GTL/DZM/1851/2025

Dot. postępowania prowadzonego w trybie przetargu nieograniczonego pn.: „**Wybór Wykonawcy dla realizacji zadania inwestycyjnego pn.: Rozbudowa Terminala C po stronie zachodniej na terenie MPL Katowice w Pyrzowicach**”, nr sprawy: **U/21/DIN/2025**.

Zamawiający – Górnośląskie Towarzystwo Lotnicze S.A., na podstawie art. 135 ust. 2, ustawy z dnia 11 września 2019 r. Prawo zamówień publicznych (Dz.U. z 2024 poz. 1320 ze zm.) – dalej: ustawa PZP, udziela wyjaśnień.

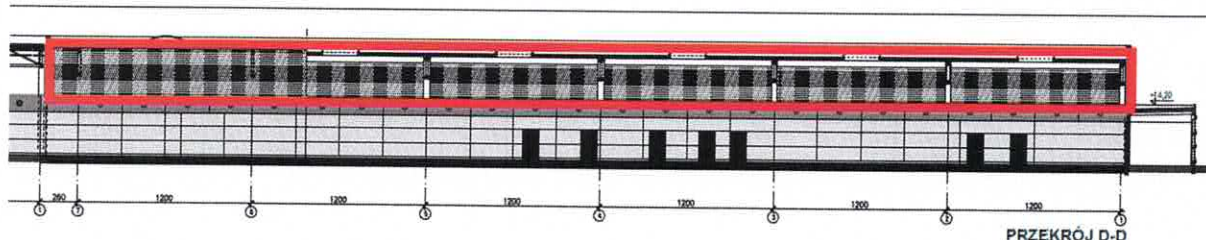
Prosimy o informację czy przy pisuarach należy przyjąć przegrody między pisuarowe?

Przy pisuarach należy przyjąć systemowe przegrody między pisuarowe /HPL/.
